Provincia di Cuneo
S.S. 28 del Colle di Nava
Lavori di realizzazione della Tangenziale di Mondovì con collegamento alla S.S. 28 Dir – 564 e al casello A6 "Torino–Savona" – III Lotto (Variante di Mondovì)

PROGETTO DEFINITIVO

COD. TO08

Figura 23 Planimetria uscita di sicurezza in galleria naturale: stralcio elaborato 19.21_P00_IM02_IMP_PP19

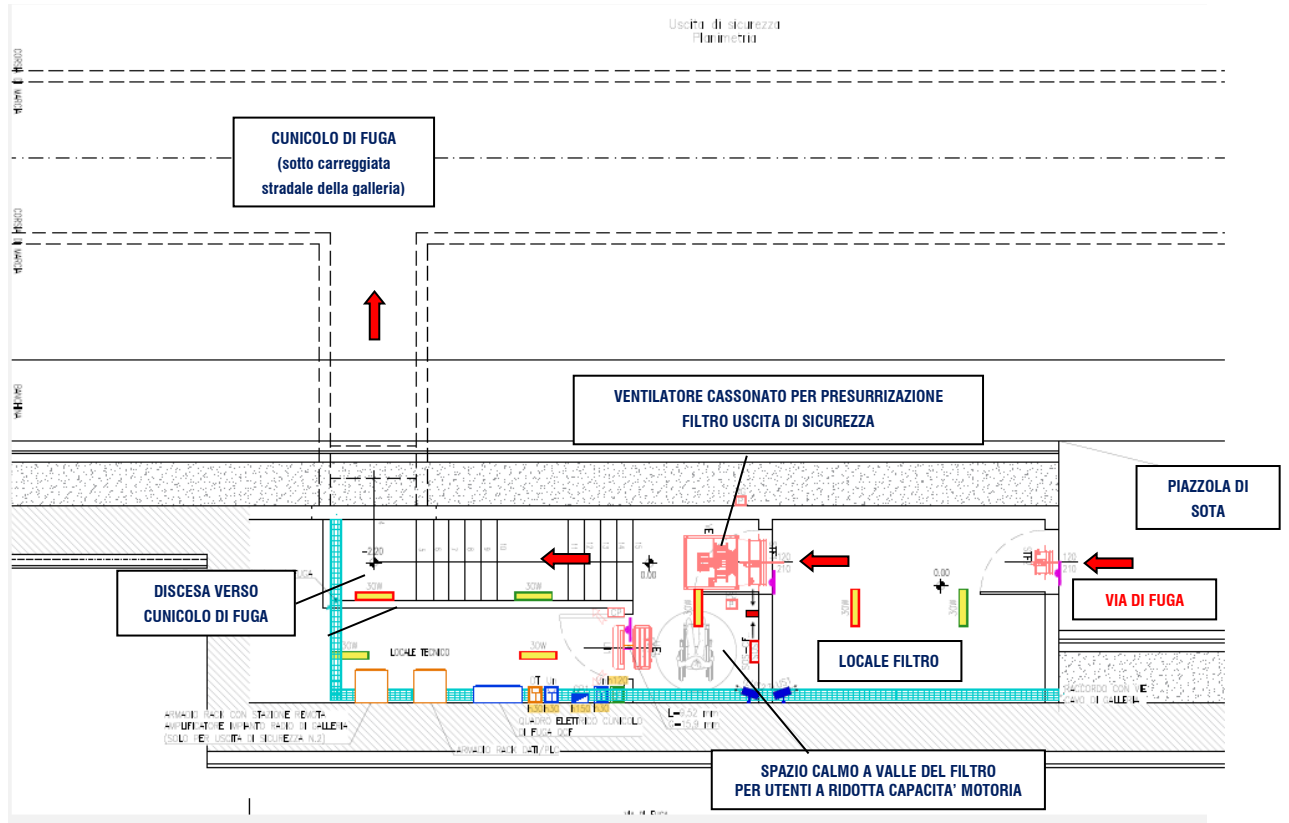
Durante la presentazione del progetto alla Commissione Relatrice è stato rappresentato ai progettisti l'impossibilità da parte degli utenti con ridotta capacità motoria di poter accedere al cunicolo di emergenza posto sotto il piano viabile data la presenza delle sole scale. La risposta dei progettisti è stata che effettivamente tale soluzione rappresenta un problema, ma non è stata proposta dagli stessi nessun intervento progettuale in merito.

Pertanto, tutti gli utenti, anche con ridotta capacità motoria, che potranno essere presenti in galleria durante un evento incidentale potranno essere messi in condizioni di sicurezza, usufruendo delle predisposizioni strutturali ed impiantistiche previste per garantire la massima sicurezza degli utenti e delle squadre addette ai soccorsi.

Figura 34 - Planimetria delle opere di protezione in alveo

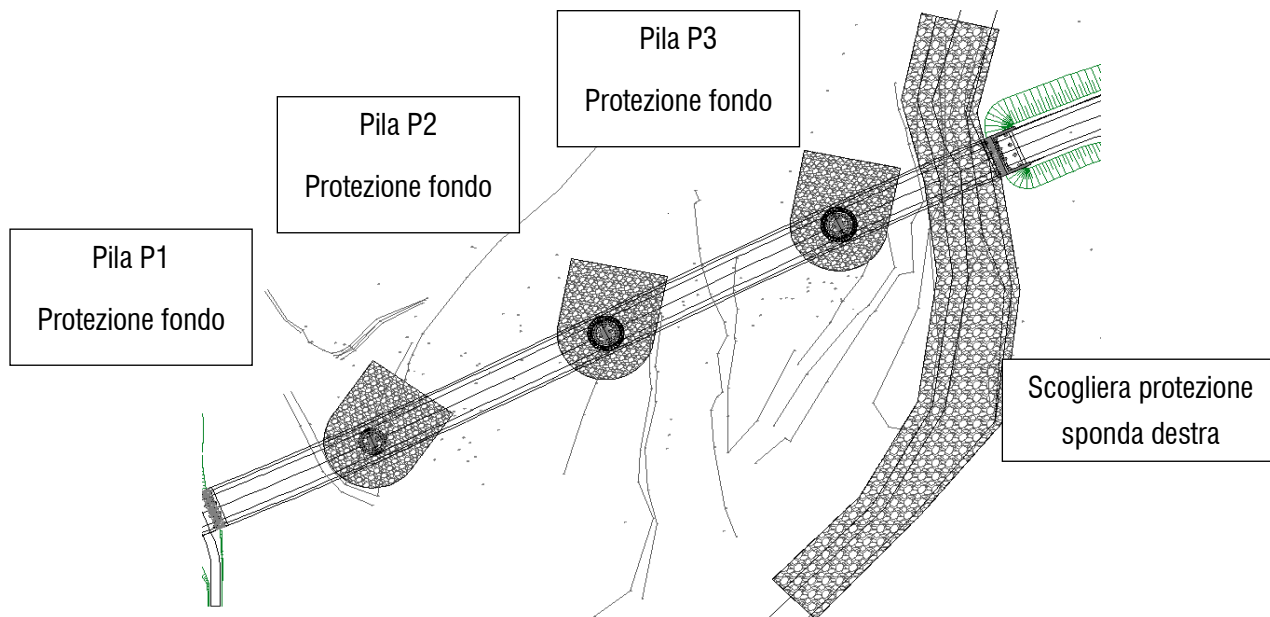
Le opere di protezione idraulica indicate a pag. 11 della Relazione Idraulica devono essere illustrate in elaborati grafici (planimetrie e sezioni di dettaglio) quotati ed a scala opportuna, come richiesto dal punto 3.2.1 sottopunto 5 e 6 della Direttiva (la tavola DC03_B non è esaustiva); inoltre devono essere evidenziate eventuali opere idrauliche esistenti, la cui stabilità deve essere verificata ai sensi del punto 2.6 e 2.9 della Direttiva; nulla si evidenzia in merito alle ipotizzate opere di difesa spondale (muro in c.a. di dimensioni importanti) della sponda destra del t. Ellero, in corrispondenza della spalla del viadotto;

- **Protezione delle pile:** nonostante le pile siano state dimensionate per tenere conto del massimo scalzamento della corrente si è previsto comunque di proteggere il plinto di fondazione con uno doppio strato di massi ciclopici. L'estensione planimetrica delle protezioni è stata pensata considerando la profondità massima di scavo e la classica forma lasciata dall'erosione. Anche in questo caso al fine di proteggere le nuove opere contro eventuali abbassamenti del fondo alveo causati da una tendenza evolutiva in erosione, si sono ammorsati i plinti di fondazione nello strato marnoso che è può essere eroso dalla corrente con processi evolutivi molto più lenti rispetto a quelli caratteristici dei materiali granulari. La protezione molto ampia in massi sciolti è appoggiata direttamente sullo strato marnoso.

Figura 40. Pianta della sistemazione di cantiere per la costruzione delle pile del ponte.

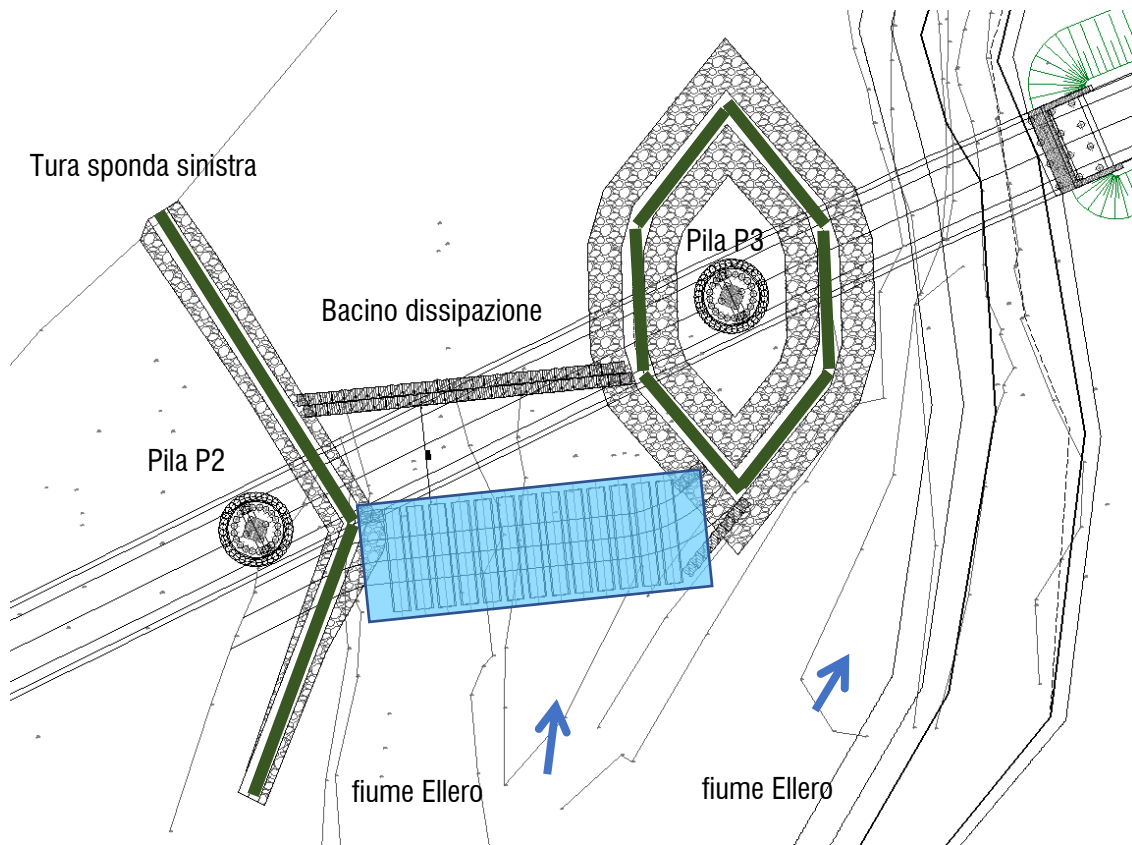
Le opere idrauliche provvisionali/temporanee di cantiere indicate a pag. 18 della Relazione Idraulica devono essere illustrate in appositi elaborati grafici (planimetrie e sezioni) quotati e redatti a scala opportuna. Inoltre, le sezioni idrauliche HEC-RAS riportate nell'Allegato 2 della Relazione Idraulica (ture per pile) devono anche essere indicate in una apposita planimetria;

Per la costruzione delle pile del ponte, si è scelto di prevedere la costruzione di ture in massi provvisionali intorno alle pile stesse: un'arginatura che circoscriva la pila P3 e un'arginatura che eviti che l'evento di piena dimensionante (TR 3 anni) interessi l'area di cantiere delle restanti pile P1 e P2. Tra queste due arginature, si prevede un collegamento tramite guado, con quota superiore di +433,10 m s.l.m., formato da 13 scatolari in cls diametro di dimensioni interne 2,00x2,00 e ricoperto di materiale misto granulare. Il guado sarà rivestito in cls per evitare che un eventuale sormonto lo possa destabilizzare. Il rivestimento sarà posto sia frontalmente che e posteriormente così che non vi possano essere fenomeni erosivi sugli imbocchi dei tombini. Lato P1 e P2 è previsto che l'innalzamento dell'attuale sponda possa essere sormontato in caso di eventi eccezionali che superino quello dimensionante.

Le due arginature si trovano a quote differenti perché in caso di evento eccezionale, come può essere la piena duecentennale, l'alveo ha la necessità di potersi allargare nell'area golenale per evitare che il rigurgito provocato dal guado provochi livelli eccessivi in alveo. Per tale ragione si è deciso di non proteggere il cantiere delle pile P1 e P2 anche per eventi con tempi di ritorno maggiori, la sponda destra è collegata ad aree che si trovano ad altezze tali da non essere interessate dalle piene e quindi la messa in sicurezza di personale e mezzi appare molto semplice. La velocità della corrente in golena appare modesta rispetto alle altre zone dell'alveo inciso (0.6-0.7 m/s).

5.1.9.4 Osservazione 4

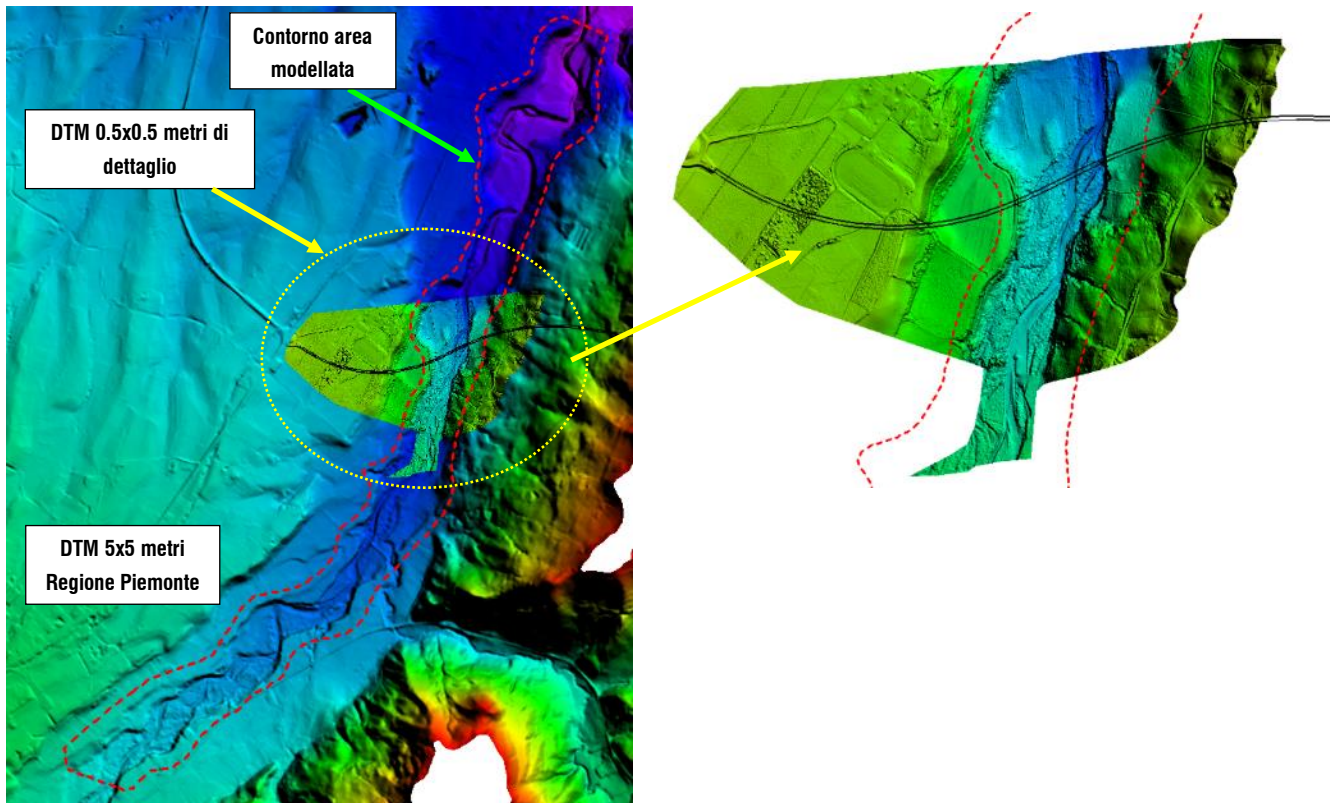
Predisponga un elaborato contenente le sezioni HEC-RAS del t Ellero, indicando in modo chiaro la loro posizione in planimetria (rif. Pag. 23 dell'elaborato 04.08_P00_ID00_IDR_RE02_D Relazione idraulica-morfologica t. Ellero, Inoltre le sezioni HEC-RAS riportate nell'elaborato 04.03_P00_ID00_IDR_SEZ01_D Sezioni trasversali t Ellero contengono le sezioni HEC-RAS del t Ermena (delle quali pare non allegata la posizione in planimetria).

Il torrente Ellero è stato studiato con un modello bidimensionale. la modellazione idraulica bidimensionale prevede la schematizzazione plano-altimetrica dei corsi d'acqua, alvei e golene, e delle aree circostanti potenzialmente allagabili mediante una mesh di calcolo in grado di riprodurre con sufficiente precisione l'andamento del territorio e non prevede l'uso di sezioni di calcolo. Nell'elaborato 04.08_P00_ID00_IDR_RE02_D Relazione idraulica-morfologica t. Ellero presente studio sono state prodotte due griglie di calcolo, una per la configurazione dello stato di fatto e una per quella di progetto.

L'esecuzione di un modello numerico bidimensionale si basa su un'accurata descrizione della geomorfologia della zona interessata. Nel caso specifico, è stato impiegato come "dato base" per la configurazione dello stato di fatto, un DTM con risoluzione 5 m fornito dalla Regione Piemonte. A cavallo dell'asse del viadotto di progetto è stato eseguito recentemente un rilievo LIDAR. Dalle informazioni del rilievo è stato poi estrapolato un DTM di elevata risoluzione, pari a 0.5 m. Come si evince dalle figure, il livello di dettaglio del rilievo è molto elevato, il corso d'acqua è ben rappresentato, come le singolarità nel territorio.
